AVVISO PER LA SICUREZZA / AVVISO SUL PRODOTTO

Oggetto:	Brainlab Ultrasound Navigation Software - La modifica della larghezza delle immagini per una sonda nel sistema ecografico BK Medical durante l'intervento chirurgico può aggiungere una deviazione alle immagini ecografiche intraoperatorie visualizzate dal software di navigazione Brainlab
Riferimento prodotto:	Ultrasound Navigation Software 1.0.x Ultrasound Integration Software per Cranial/ENT Navigation 3.0.x e 3.1.x
Data di notifica:	lunedì 31 agosto 2020
Responsabile della notifica:	Markus Hofmann, Responsabile senior della vigilanza
Identificativo Brainlab:	CAPA-20200825-002368
Tipo di azione:	Informazioni sull'uso del dispositivo; modifica del dispositivo

Figura 1. Illustrazione della potenziale deviazione verticale aggiunta all'immagine di sovrapposizione visualizzata durante la navigazione ecografica intraoperatoria generata da una sonda non lineare

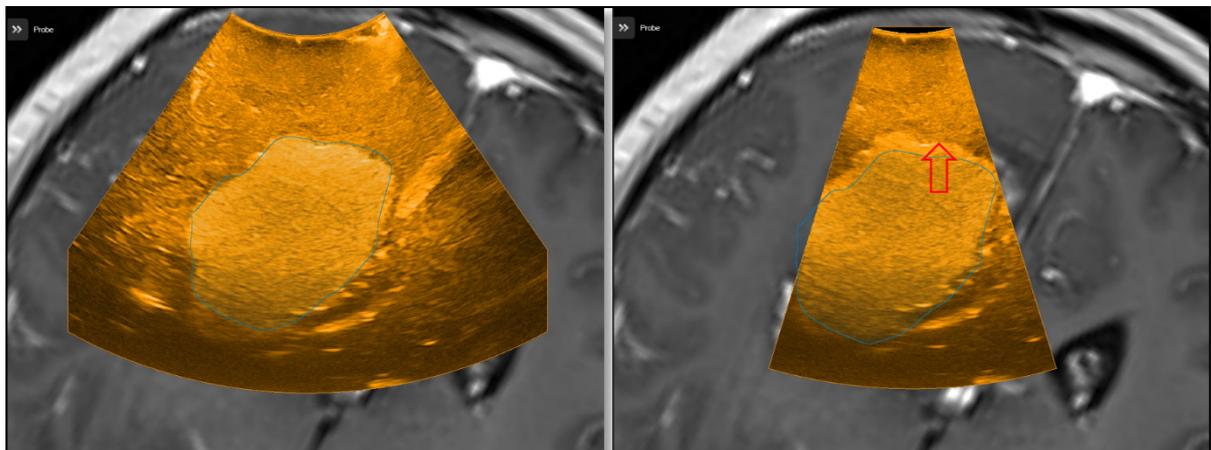
Nel caso in cui venga aggiunta la deviazione descritta, essa risulterà visibile nella profondità dell'immagine della sonda in direzione dell'asse della sonda, come illustrato di seguito.

Sinistra: Larghezza = 100%; per la navigazione è stato utilizzato il valore (predefinito) impostato durante la calibrazione: l'oggetto tumorale delineato da un contorno blu nella navigazione coincide esattamente, alla stessa altezza, con il tumore iperecoico (porzione più chiara).

Destra: Larghezza = 50%; durante la navigazione la larghezza dell'immagine è stata modificata rispetto al valore impostato con la calibrazione: il tumore iperecoico (porzione più chiara) nell'immagine ecografica risulta erroneamente posizionato più in alto rispetto alla posizione che assume nella scansione RMN.

1. L'Ultrasound Navigation Software non supporta le modifiche alla larghezza delle immagini di una sonda BK Medical non lineare; pertanto, **per evitare l'errata visualizzazione della sovrapposizione durante la navigazione, non modificare questo valore di larghezza nel sistema ecografico nel corso dell'intervento chirurgico.** Mantenere lo stesso valore (ossia il valore predefinito) impostato durante la calibrazione della sonda per la navigazione.
